改善箇所説明図

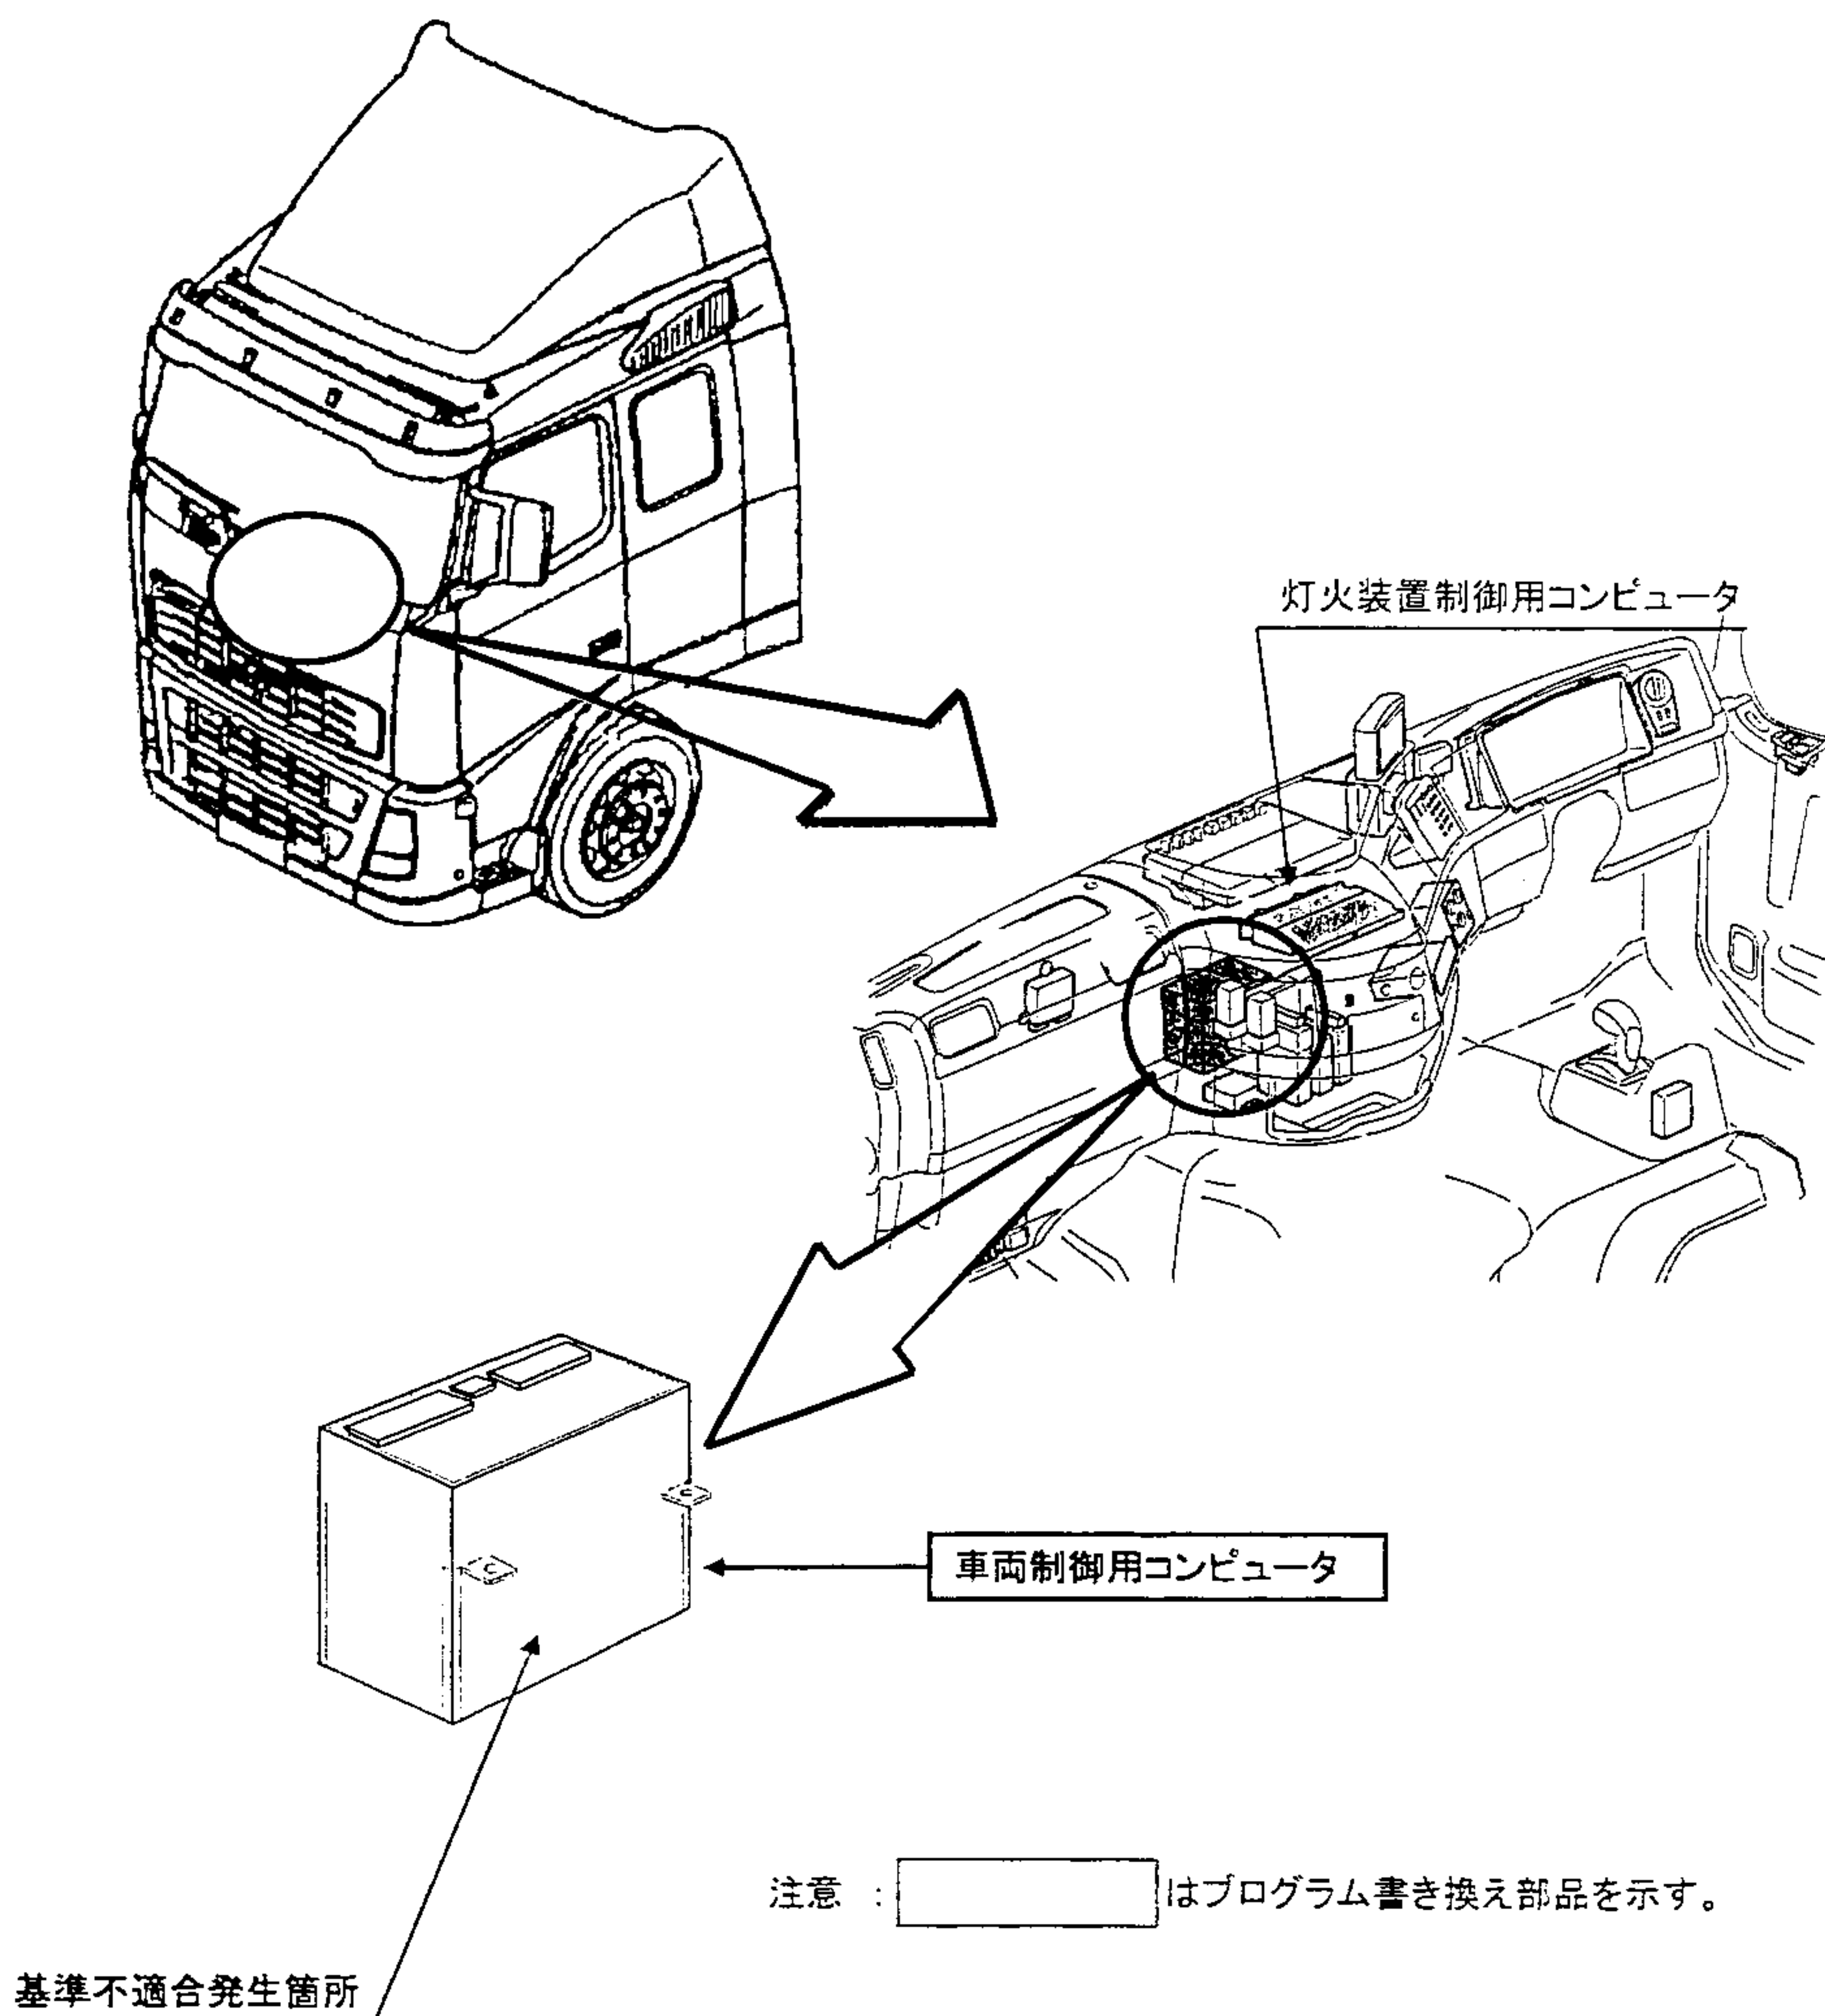
車両制御用コンピュータ(VECU)のプログラムに不適切なものがあるため、灯火装置制御用コンピュータ(LCM)と通信の確認ができないことがある。そのため、イグニションスイッチをONにした際、ABS警告灯が点灯しない場合がある。

全車両、車両制御用コンピュータのプログラムを変更する。

識別: ボルボ専用診断機接続コネクタ部に白色のペイントを塗布する。
